Ligne de tramway T9

Participation de La Ville à Vélo à la concertation

23/10/2021

Carte des aménagements cyclable, p53 du dossier de concertation

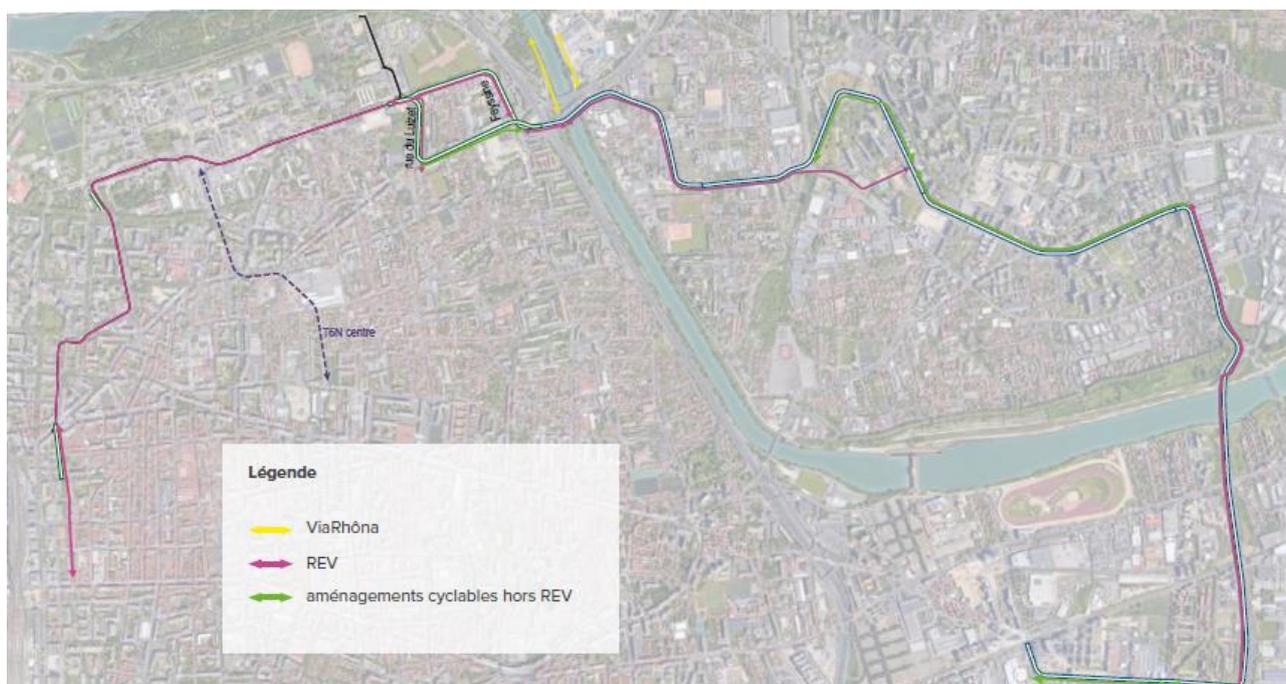
Nous relevons avec intérêt en page 53 du dossier de concertation, que le trace du T9 coïncide avec celui du REV / la VL5 notamment, sur toute la ligne à l'exception : de l'Avenue Salengro (si cette alternative est retenue), du secteur Monmousseau et de la séquence finale La Soie / La Tase.

Le jumelage des infrastructures nous apparait porteur de sens puisqu'il permet de constituer une alternative crédible à la voiture pour toutes et tous, dans la perspective de la ZFE et de la ville 30. Nous appelons cependant de nos vœux de **limiter au maximum les chevauchements de plateforme** par les voies cyclables pour prévenir au maximum les risques de chute et de heurt.

LE FRANCHISSEMENT DE CROIX-LUIZET

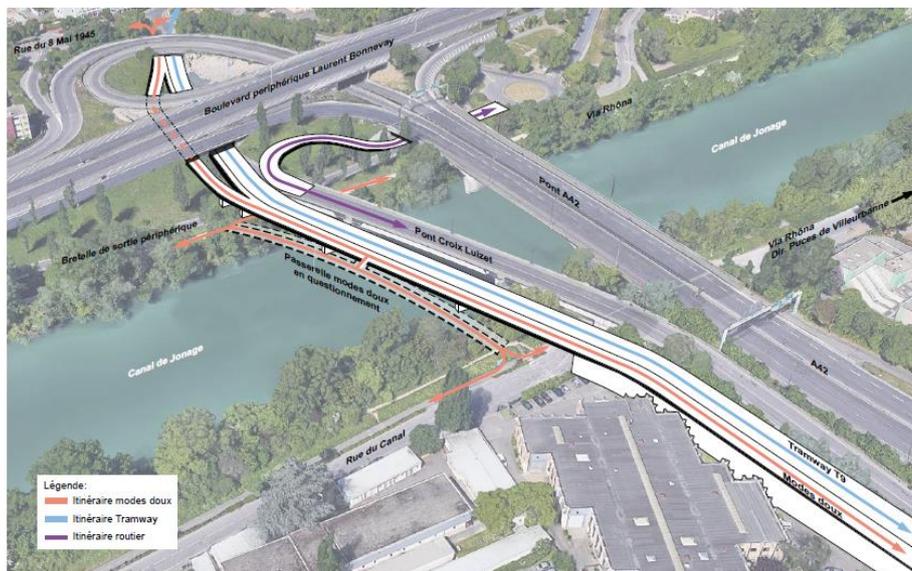
Pont de Croix-Luizet : Nous comprenons que les Voies Lyonnaises et le tramway emprunteront un nouveau Pont au sud des deux ouvrages existants. Ici apparaît en variante une passerelle permettant de rejoindre directement la voie bleue au sud et la Via-Rhône (VL6) au nord. La Ville à Vélo pense que cette passerelle est indispensable pour garantir la bonne articulation entre les itinéraires structurants que sont les futures Voies Lyonnaises 1 & 5, l'anneau Bleu et la Via Rhône (VL6).

Modélisation du franchissement envisagé au-dessus du canal de Jonage (la passerelle modes doux n'est qu'une hypothèse à ce stade).

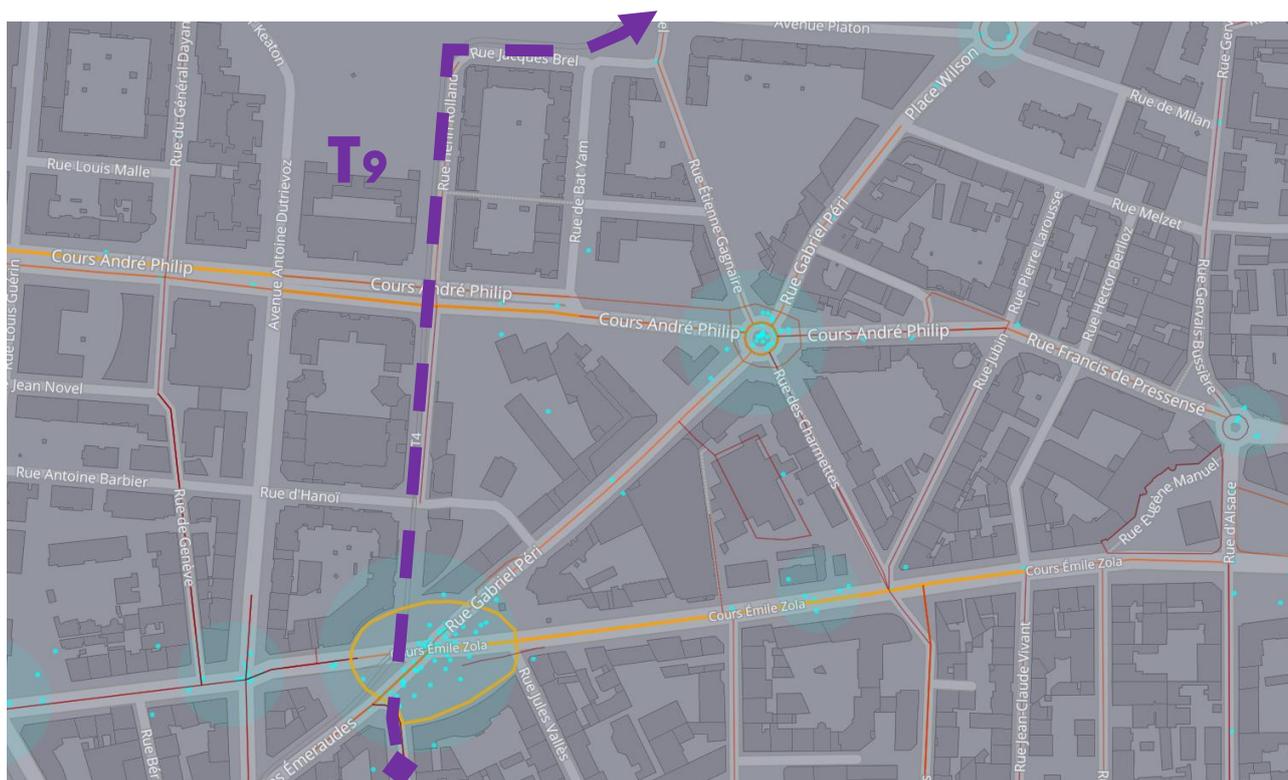
La Ville à Vélo ne prend pas position vis-à-vis du choix du scénario entre La Doua et Croix Luizet. Toutefois nous attirons l'attention du MOA et de la Métropole sur le fait que l'Av. R. Salengro et le giratoire C. de Gaulle n'offrent pas en l'état des conditions de sécurité acceptables, et demeurent un point noir important, notamment du fait de l'absence de couloir Bus + vélo d'ouest en est. Quel que soit le scénario retenu, nous appelons de nos vœux un aménagement cyclable de l'avenue R. Salengro.
